Da: posta-certificata@pec.aruba.it
Inviato: giovedì 21 maggio 2026 15:54
A: valter.savi@pec.eppi.it
Oggetto: ACCETTAZIONE: MOLINO DALLAGIOVANNA GRV S.r.l. - VARIANTE VALUTAZIONE PROGETTO ANTINCENDIO - FASCICOLO VV.F. 6545
Allegati: daticert.xml
Firmato da: posta-certificata@pec.aruba.it

La presente pratica di prevenzione incendi riguarda la **Variante alla Valutazione Progetto Antincendio** avente Prot. n. 12765 del 02/10/2025, per la quale è stato rilasciato parere di conformità da parte del Comando VV.F. di Piacenza con Prot. n. 14521 del 05/11/2025, relativa all'intervento di ampliamento dello stabilimento produttivo della società Molino Dallagiovanna GRV S.r.l.

RELAZIONE TECNICA

*VARIANTE VALUTAZIONE PROGETTO ANTINCENDIO (Prot. 12765 del 02/10/2025) e successivo Parere VV.F. (Prot. 14521 del 05/11/2025) riguardante il **NUOVO AMPLIAMENTO DEL MOLINO DALLAGIOVANNA GRV S.r.l.***

FABBRICATO "NETTUNO"
PLANIMETRIA CHIAVE, SEZIONI STRUTTURE, PROSPETTI,
COPERTURA E APERTURE DI SMALTIMENTO FUMI E CALORE

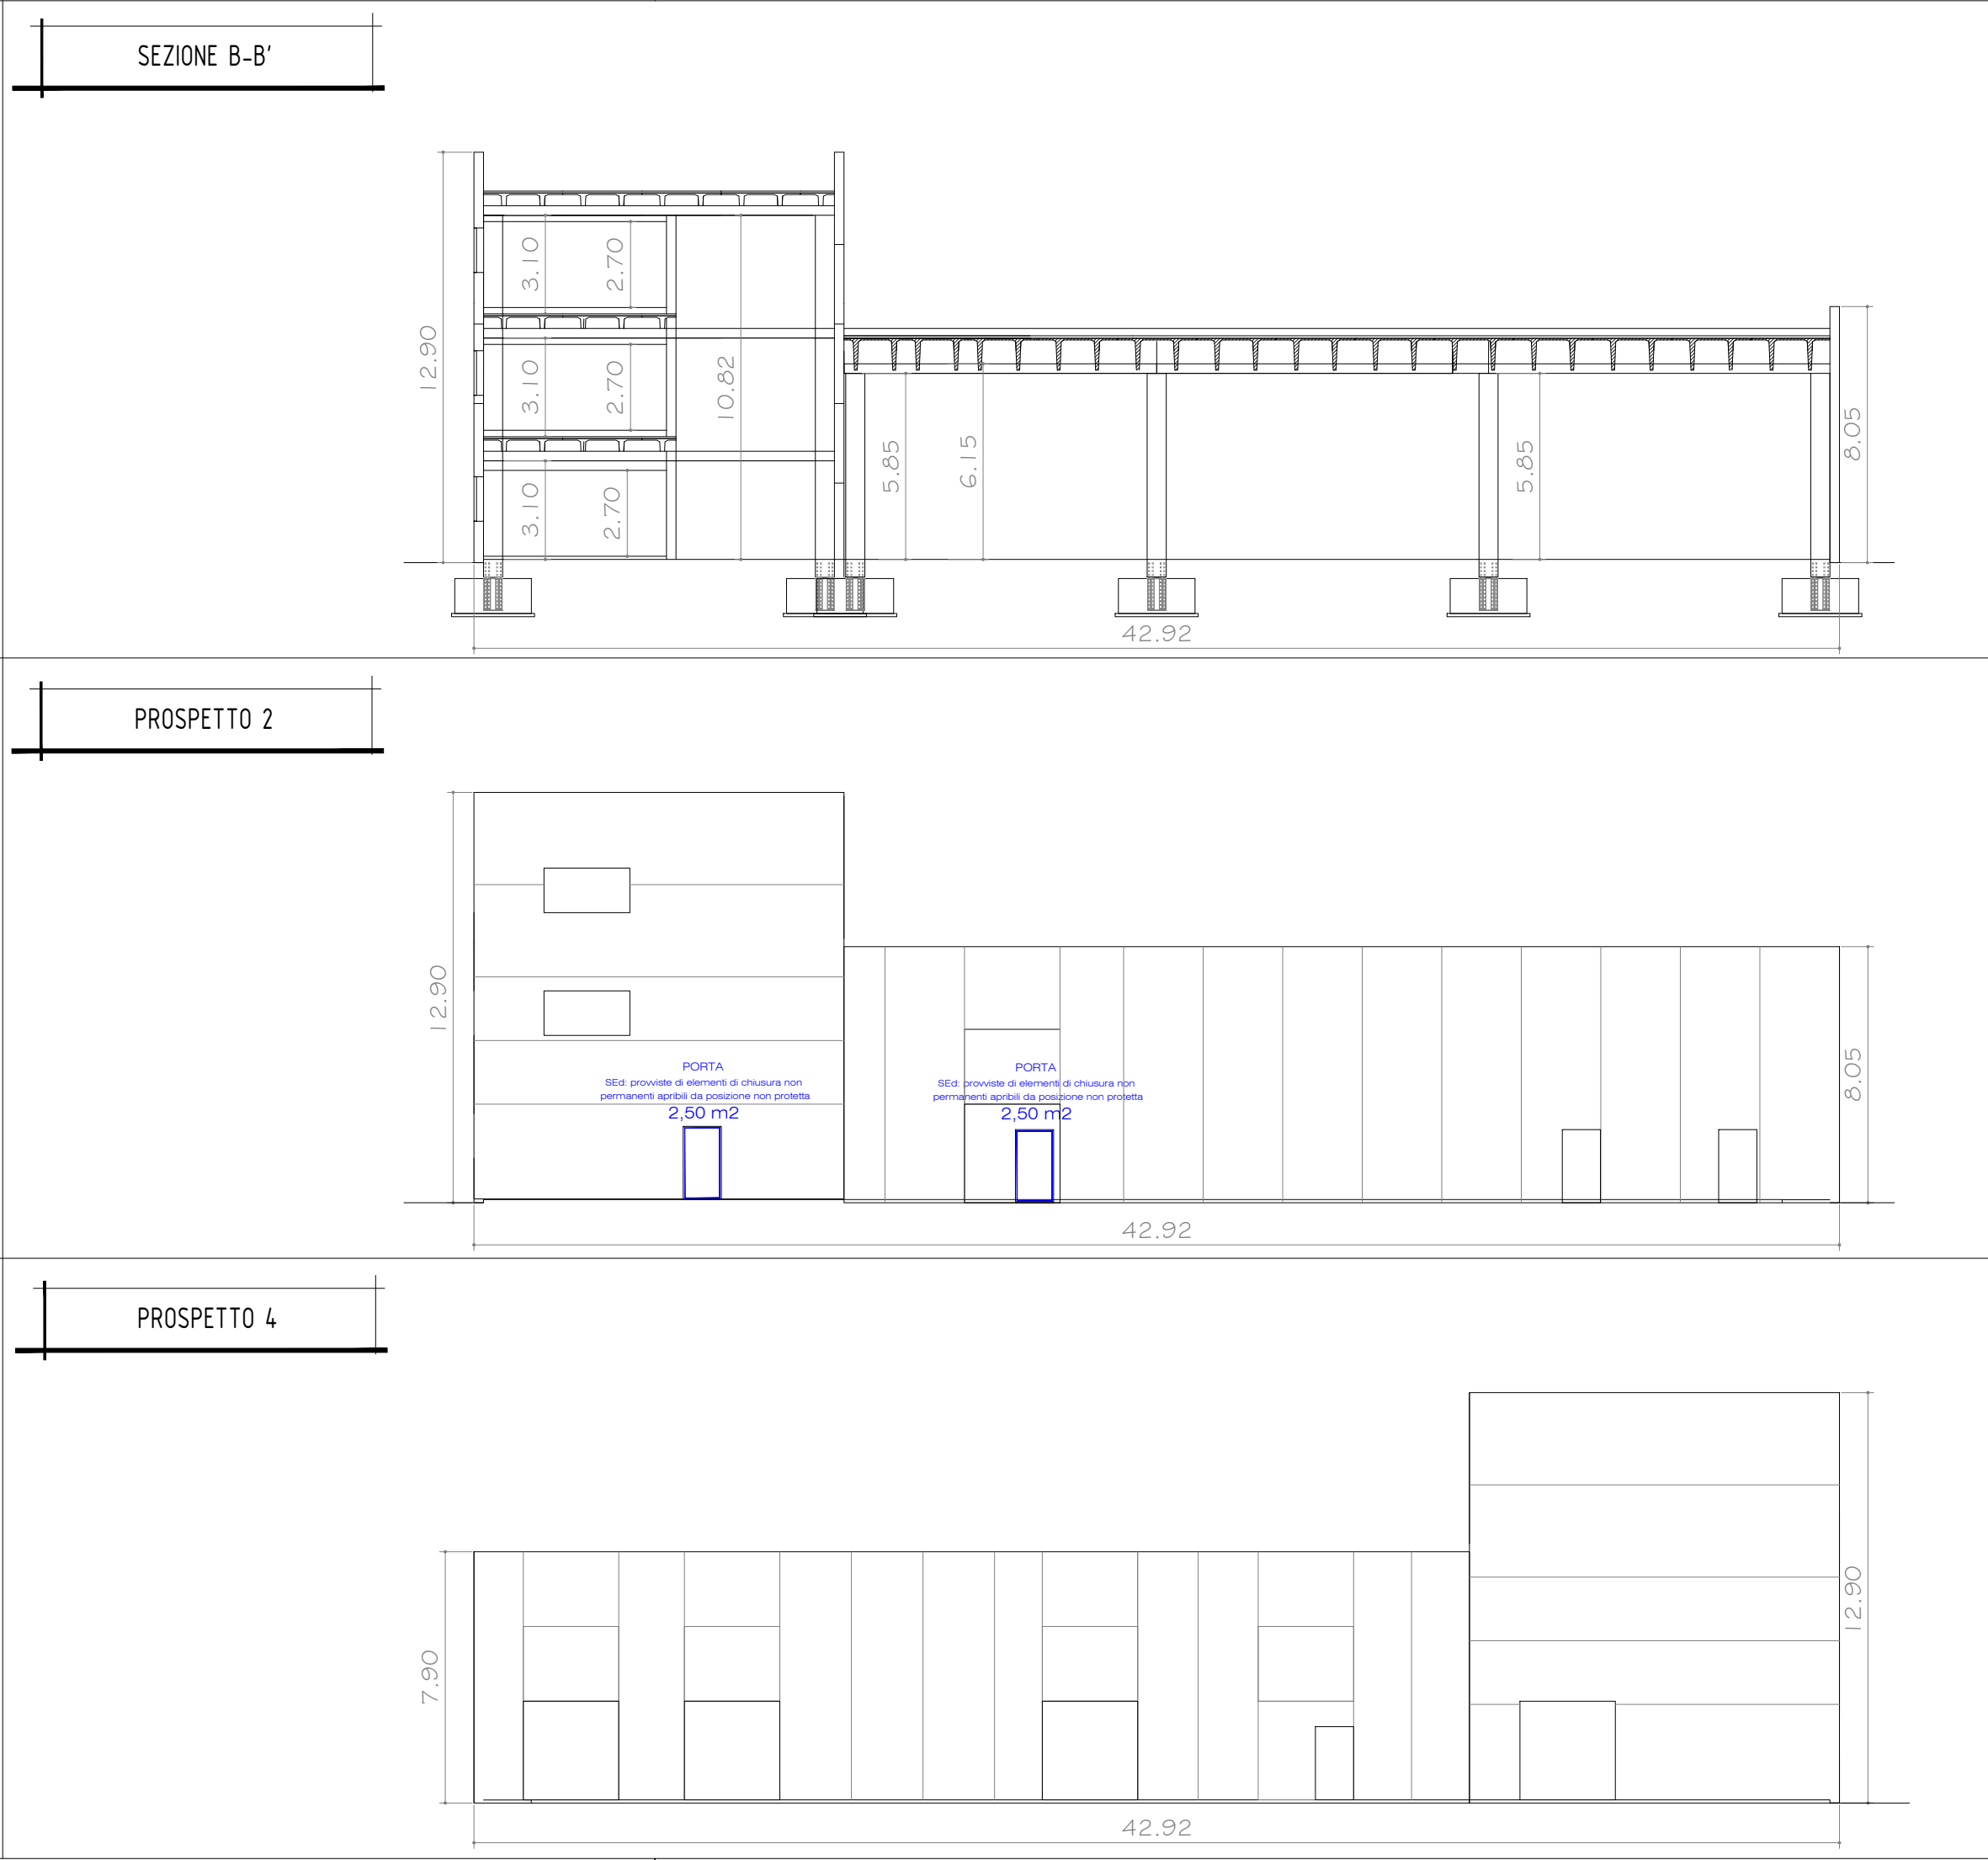
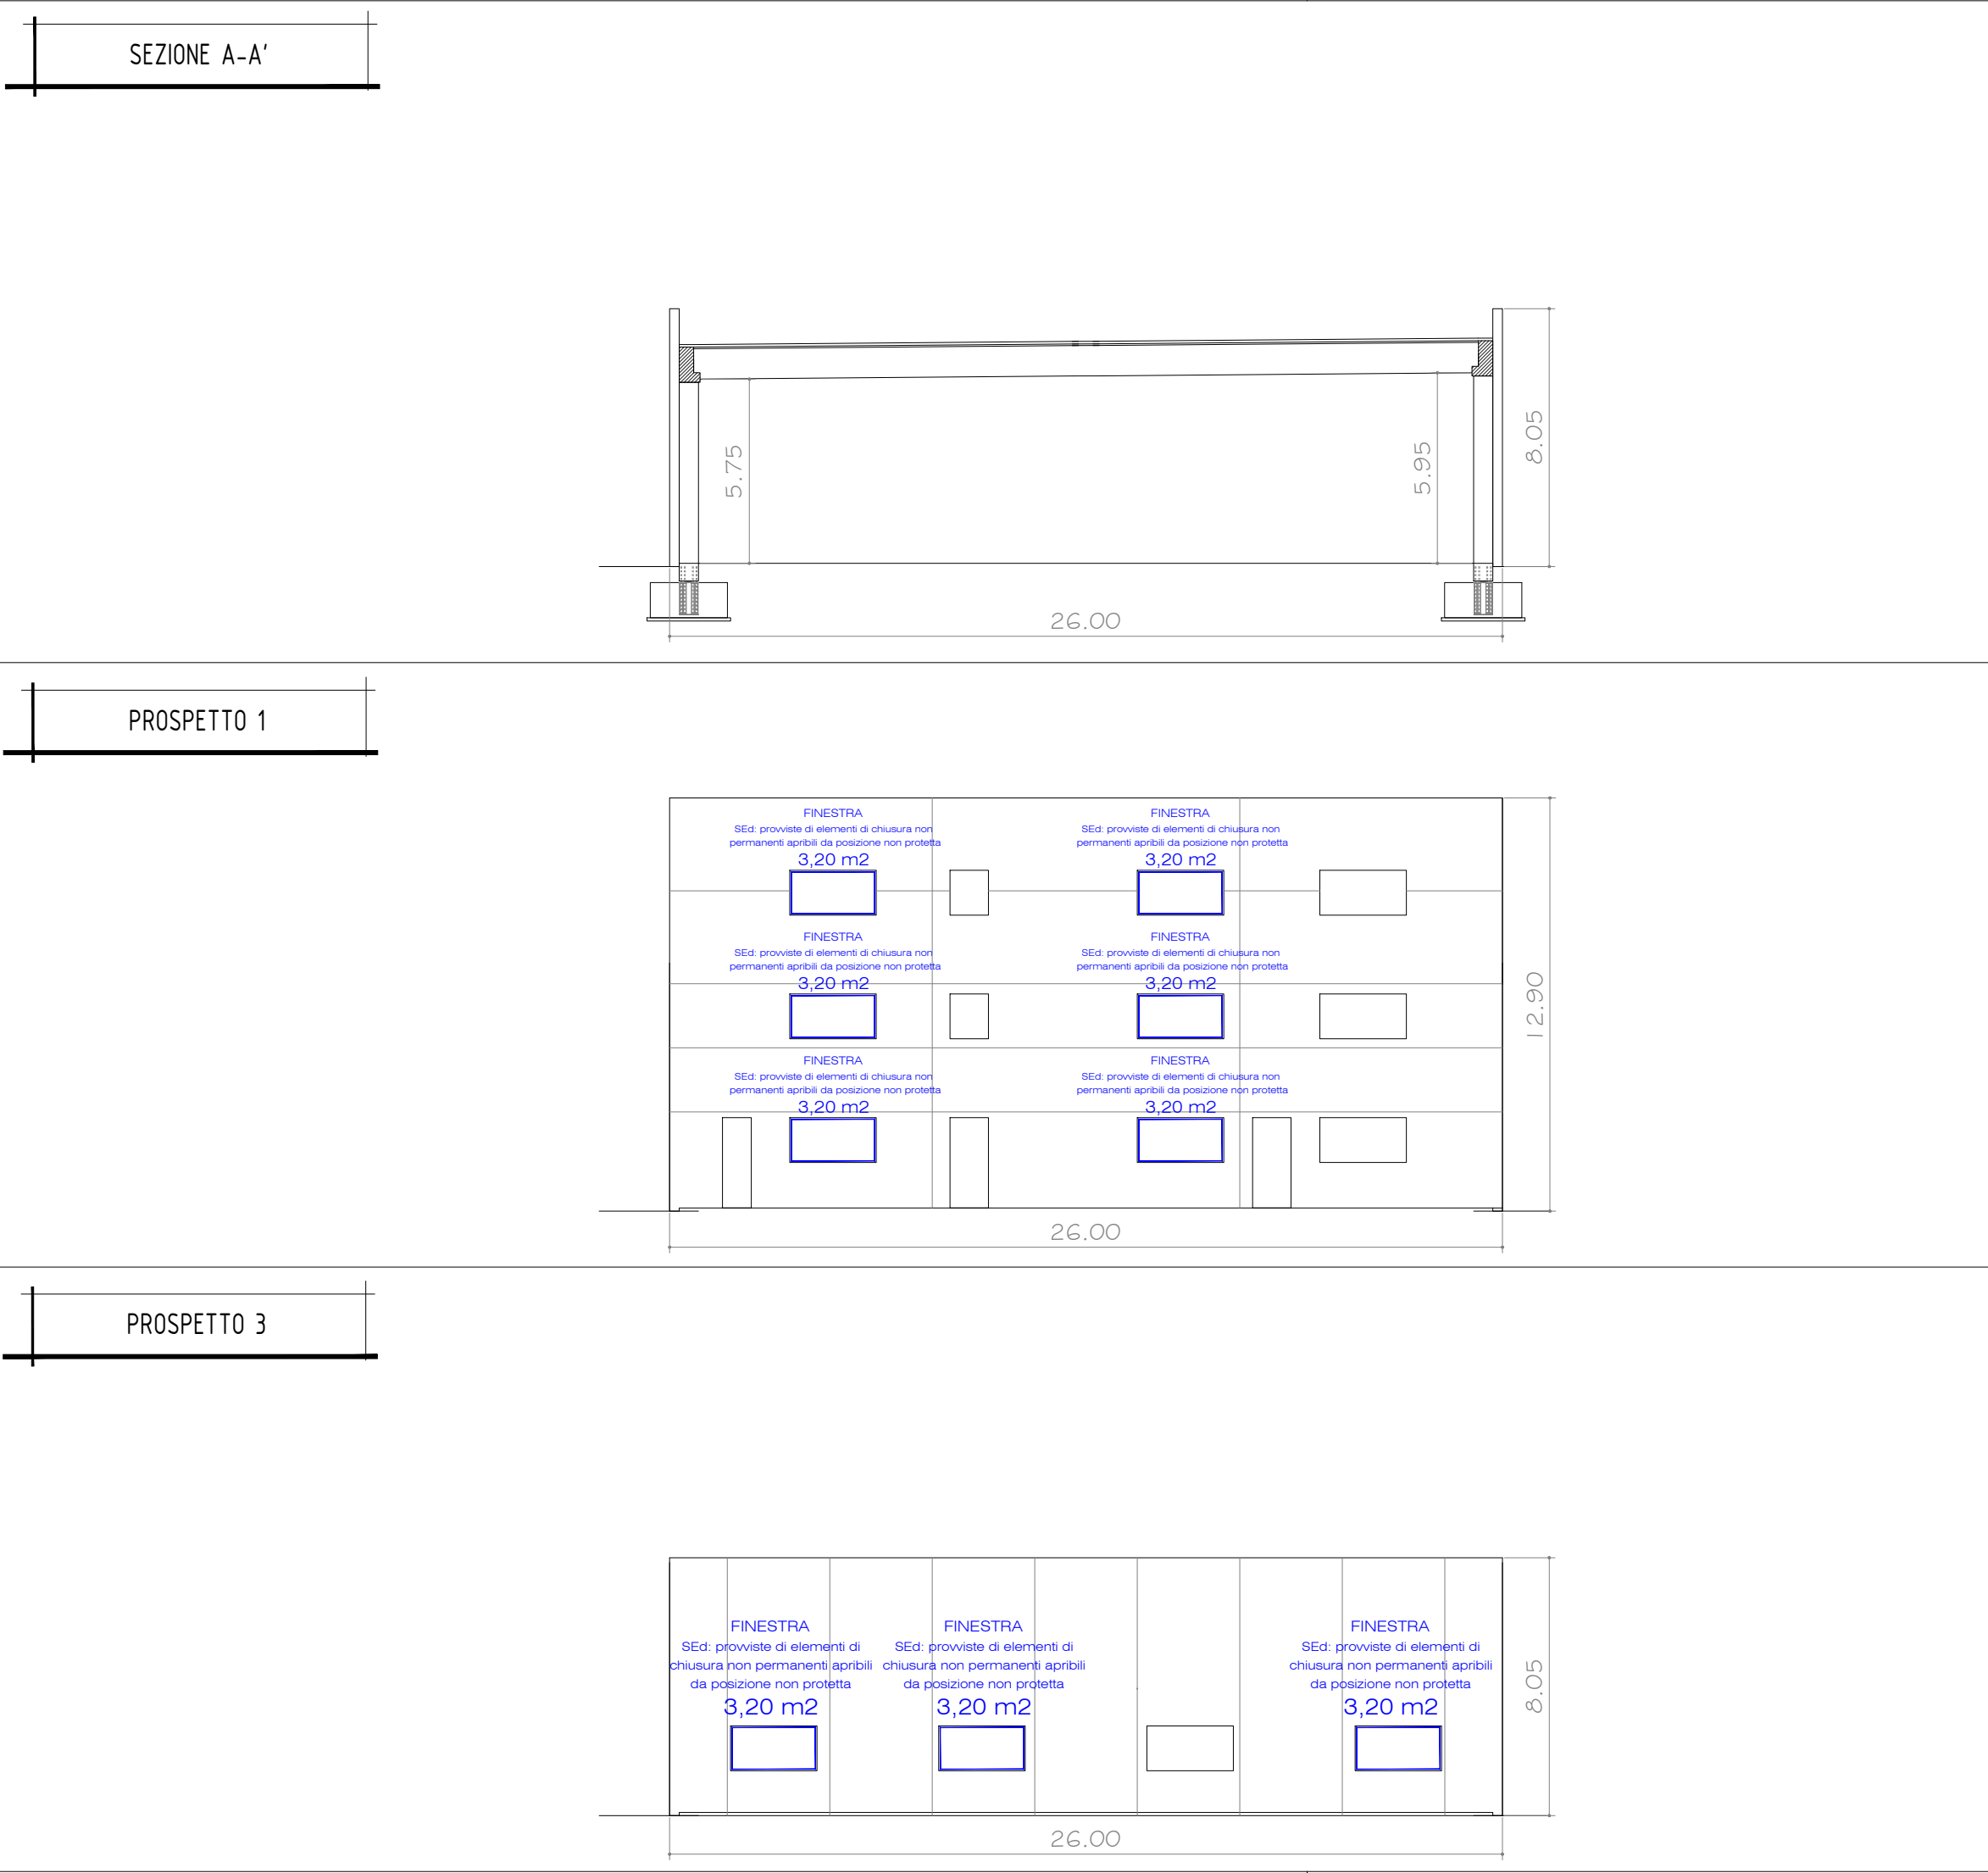
1. Fabbricato "NETTUNO"

- ricollocazione delle baie di carico/scarico automezzi sul lato Nord del fabbricato, in luogo della precedente previsione sul lato Est;
- revisione del layout delle aree di stoccaggio pallet a terra.
